בית ספר רעים

סיכום מבדק שנתי-מבדקי בטיחות מנהל חינוך

תאריך המבדק-ש' 28/1/2023

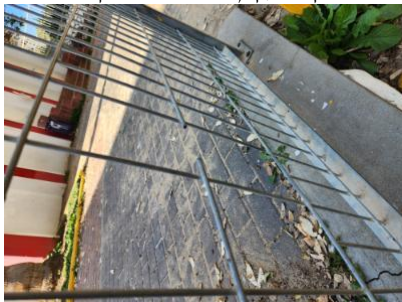
בכל חלקי הגדר לרבות 1-הגדר ההיקפית, ליד שולחנות טניס שולחן-גדר/ רשת חלודה עם אלמנטים חדים. סכנת פציעה - - -
3.30-28/1/2023 5: 19 גדר-החלק העליון, לא יהיו אלמנטים חדים המהווים סכנת פציעה לילדים המסתובבים בסביבתה או מטפסים עליה

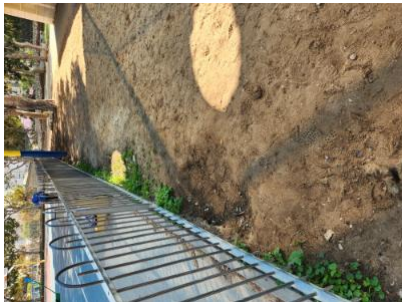
הפרש גובה בין מפלסים העולה על 50 ס"מ ועד 2.5 -2-חצר מערבית בבית הספר- מדרגות בגובה מעל 50 ס"מ מדרה שבורה - - -
3.19-28/1/2023 5: 32 מפלסים בחצר-מפלסים מסלעים נדרש התקנת מעקה, גידור או כל פתרון הנדסי אחר מ' מחייב התקנת מעקה יציב בגובה 1.10 מטר לפחות. כשהפרש מפלסים מעל 2.5 מטר גובה המעקה 1.20 מטר לפחות לא תהיה אפשרות טיפוס על סלעים. במקומות שקיימים
